Procès-Verbal de Réunion de chantier DICT N°2022072006398D

Nature du projet/ des travaux Pose de lineaire de canalisation AEP

Emplacement MARTIGUES 13500 martigues

Vues & informations concernant les positions des réseaux et de la zone de travaux

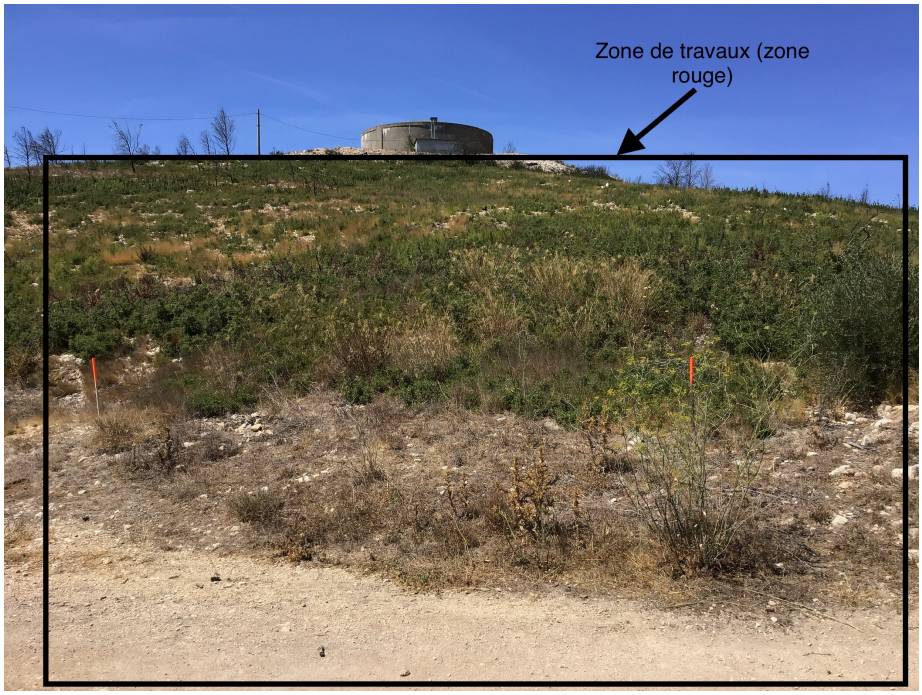
Zone de travaux (zone roug travaux d'implantations de de canalisations d'eau potable (diamètre 200mm et 300 mr Interdiction de l'utilisation de trancheuse dans les 10m de par d'autre de la conduite TE. interdiction de l'utilisation du BF dans les 5m autour du pipeline T (sauf sous surveillance et mis place obligatoire de capteur vibration).Mis en place obligato de plaques de répartitions pour passage d'engins lourd Surveillance permaner obligatoire pour rentrer dans l 5m de part et d'autre de
